**Impianto agro-fotovoltaico "Porto Torres 1" da  
59.276,55 kWp (40.000 kW in immissione) e  
opere connesse**

Risposta alla richiesta di integrazioni formulate dalla  
Commissione Tecnica Specialistica PNRR-PNIEC, dal MiC  
e dalla Regione Sardegna

**Progetto n.** 23524I

**Data:** Maggio 2023

Figura 3: Fascia di mitigazione di tipo B (olivo cipressino su doppio filare)

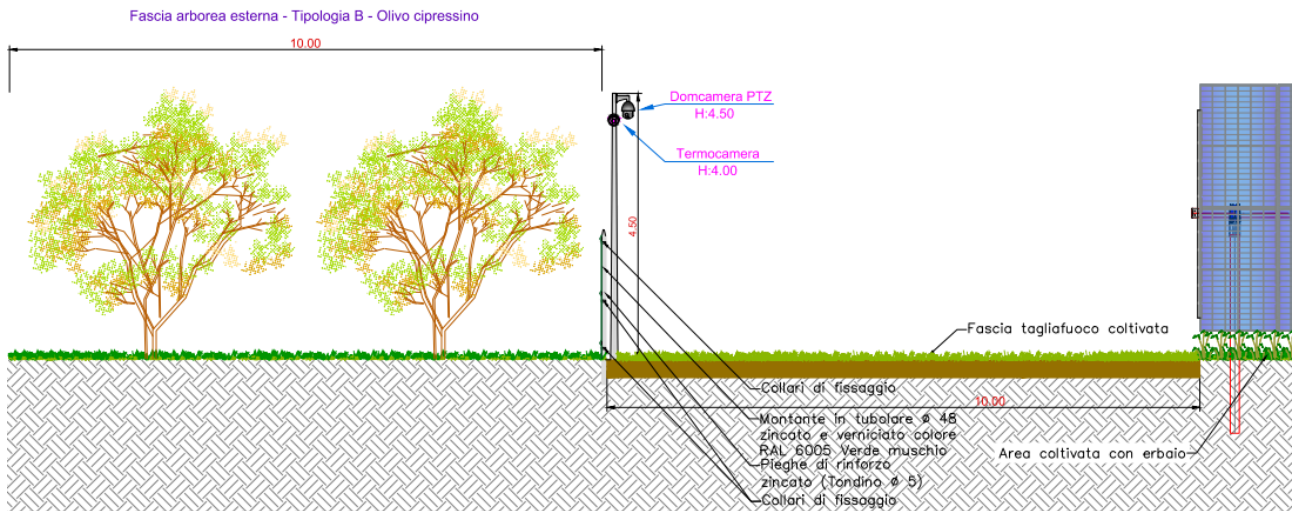
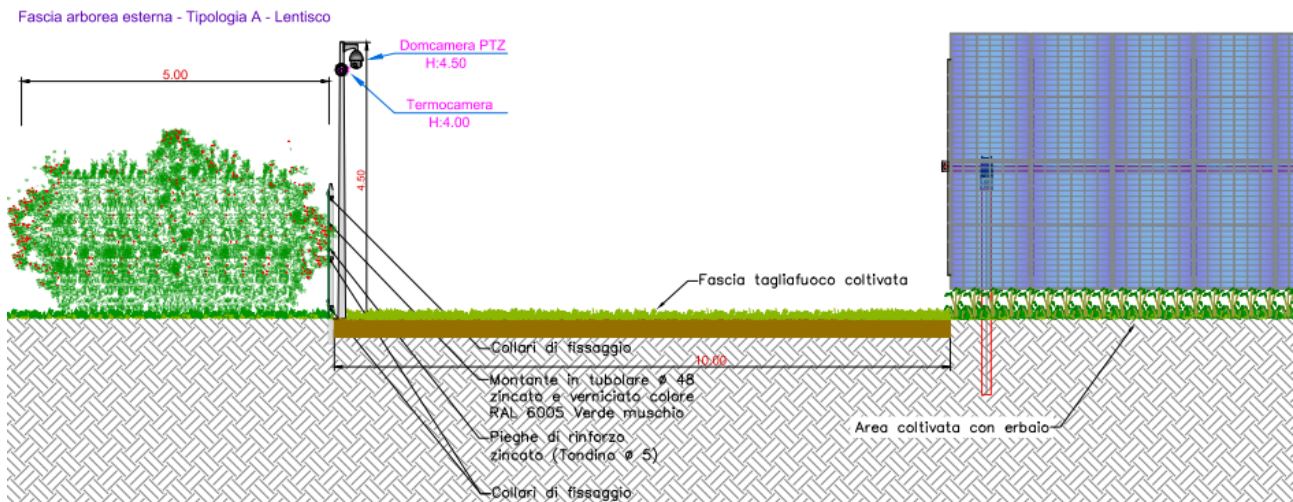
Le fasce di mitigazione presenteranno gli schemi rappresentati nelle figure successive.

Figura 7: Fascia di mitigazione di tipo B (olivo cipressino su doppio filare)

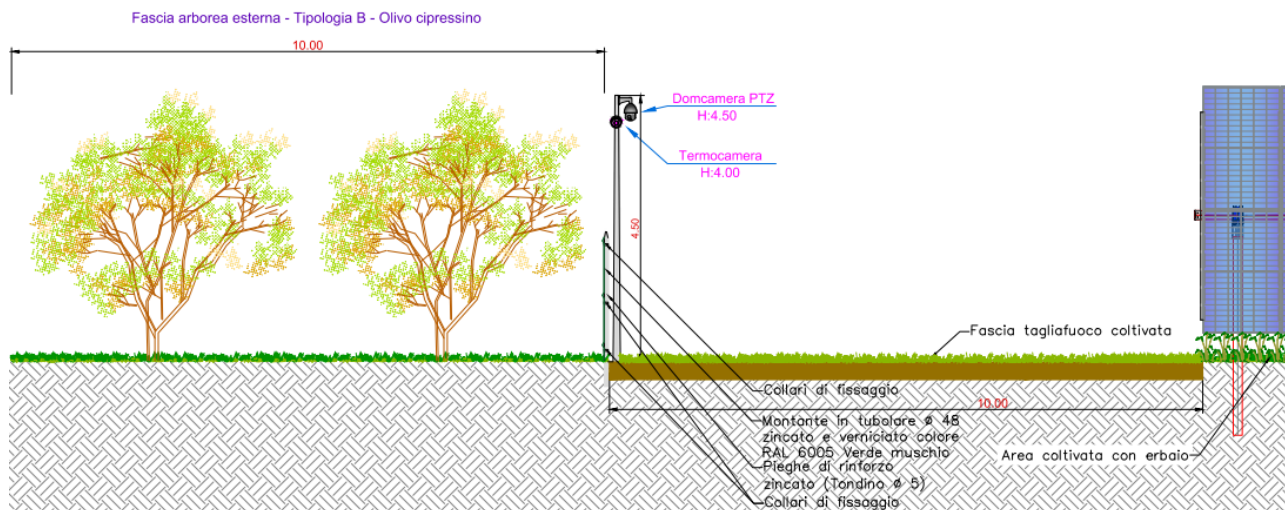
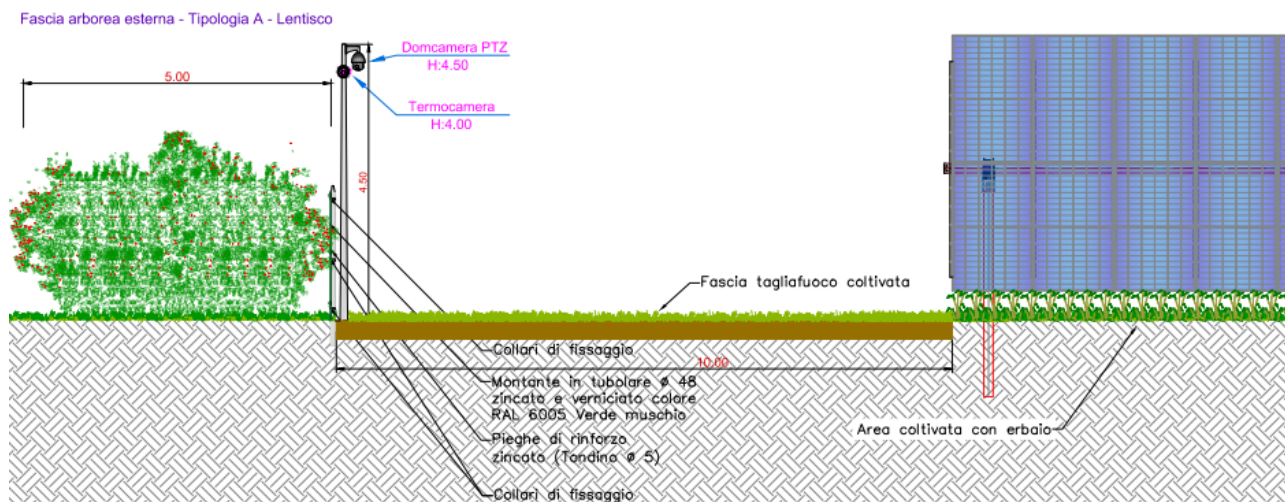
Le fasce di mitigazione presenteranno gli schemi rappresentati nelle figure successive.

Si rimanda all' Allegato C.09 - Progettazione e gestione agronomica dell'impianto agro-fotovoltaico per maggiori dettagli in riferimento all'estensione delle opere di mitigazione.

Figura 11: Identificazione delle particelle gravate da uso civico di proprietà comunale, interessate dalle opere progettuali

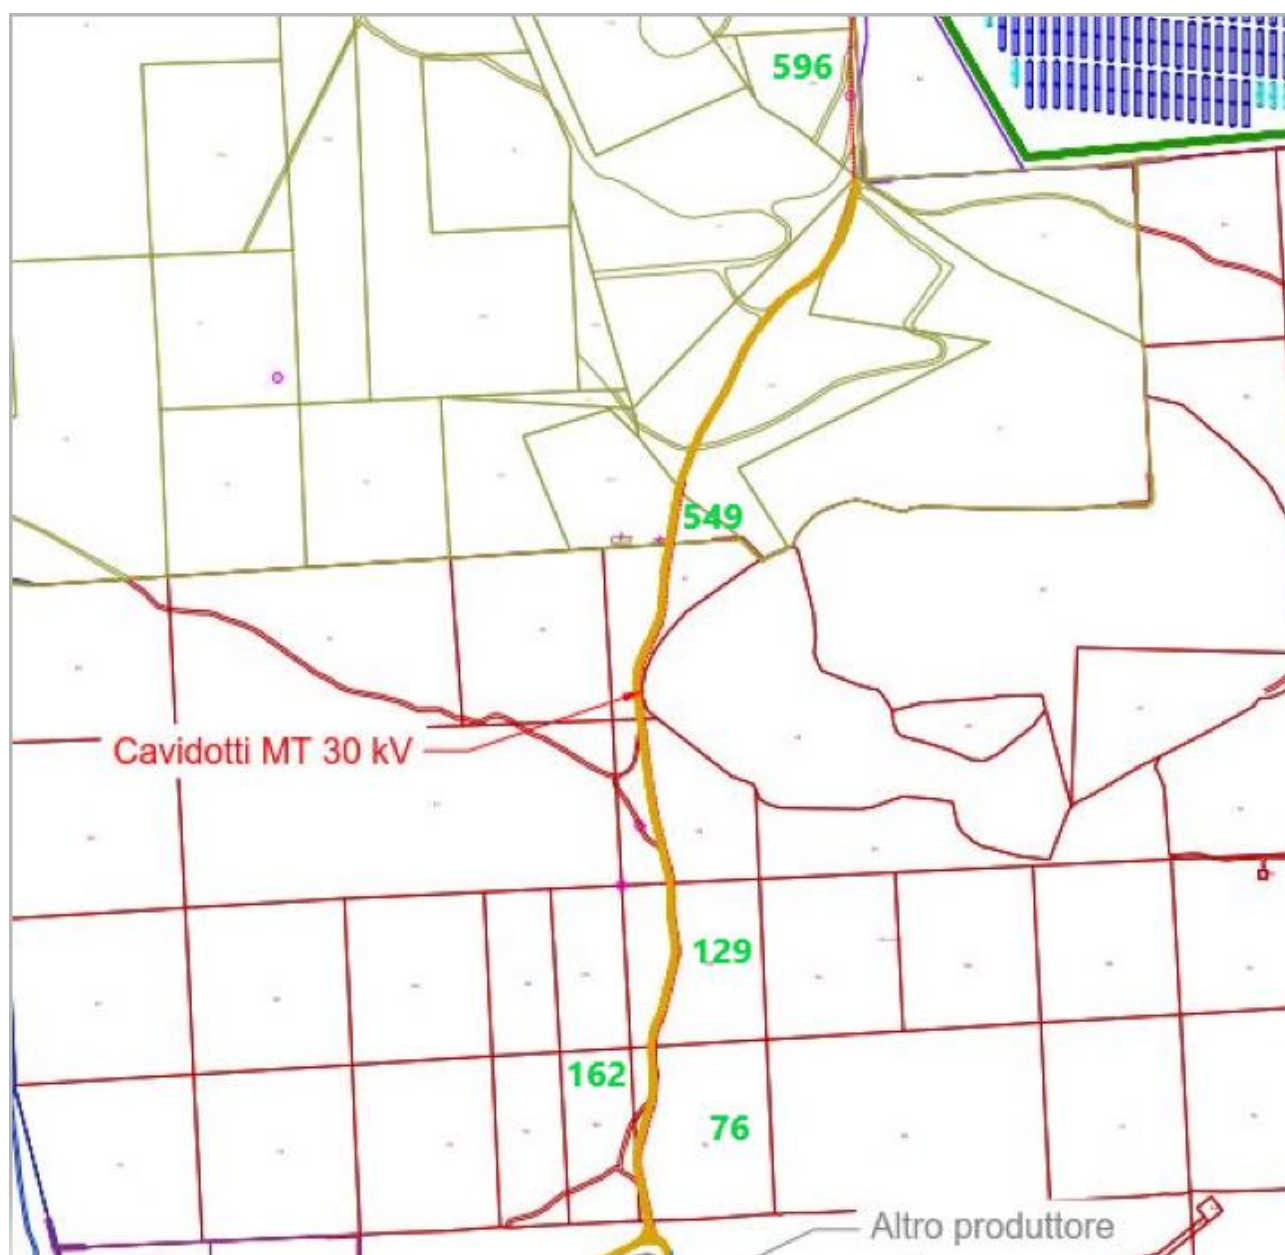
Come rilevato dalla Direzione Generale Agricoltura, un tratto delle dorsali interrato a 30 kV per il vettoriamento dell'energia prodotta dall'impianto agro-fotovoltaico alla stazione di utenza (dorsali interrato ad una profondità di 1,2 m) interessa alcune particelle catastali intestate al Comune di Porto Torres, che rientrano nell'inventario delle terre a uso civico pubblicato dalla Regione Autonoma della Sardegna.

Le particelle gravate da uso civico ed interessate dal progetto sono identificate al **Fig. 16, mappali 76, 129, 162, 549 e 596** del N.C.T. del Comune di Porto Torres. La particella 614 non è interessata dall'intervento, mentre risulta interessata la particella 162, non indicato nella nota della Direzione Generale Agricoltura.

Figura 19: Stralcio della Tav. 17 del progetto definitivo con identificazione delle modalità di posa dei cavi interrati a 30 kV e della fibra ottica (N. 2 dorsali affiancate)

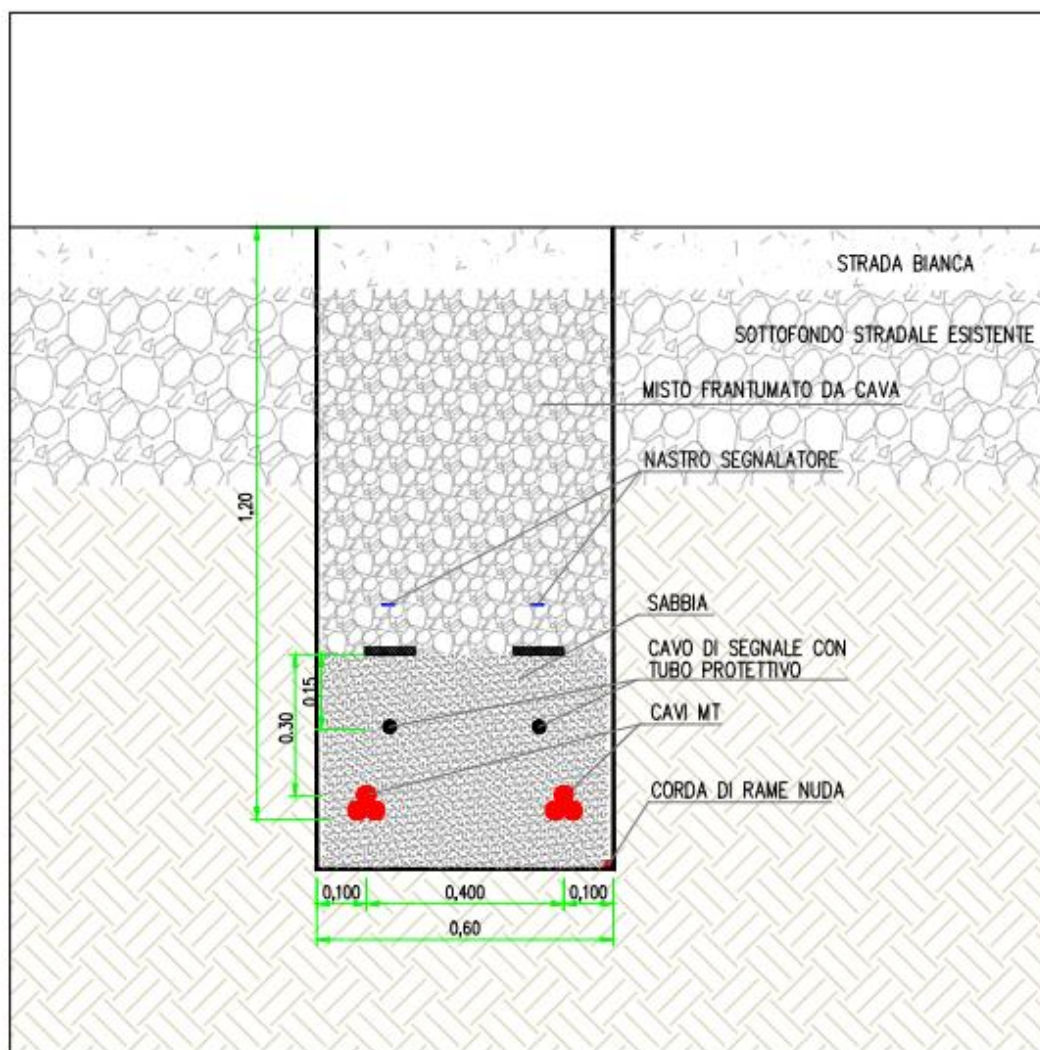
- è prevista la posa dei cavi interrati a 30 kV per il vettoriamento dell'energia prodotta dall'impianto agro-fotovoltaico alla Stazione Utente 150/30 kV. In particolare, per l'intero tracciato della strada di cui al punto precedente è prevista la posa di due terne di cavi, in affiancamento o al di sotto della sede stradale, in accordo alle modalità di posa previste nella Tavola 17b "Planimetria impianto agro-fotovoltaico con identificazione tracciato cavi e tipico posa cavi AC-esterni all'impianto" del Progetto Definitivo. Nella figura successiva si riporta uno stralcio della suddetta tavola, riportando le modalità di posa previste per due terne di cavi affiancate.

La posa consisterà nell'effettuare uno scavo di profondità massima di 1,4 m circa. Si procederà poi allo stendimento dei cavi e al ricoprimento dello scavo, in parte con sabbia - per uno spessore di circa 50 cm - e poi con il materiale stesso proveniente dagli scavi. All'interno dello scavo saranno posati un opportuno nastro segnaletico colorato e i cavi in fibra ottica.
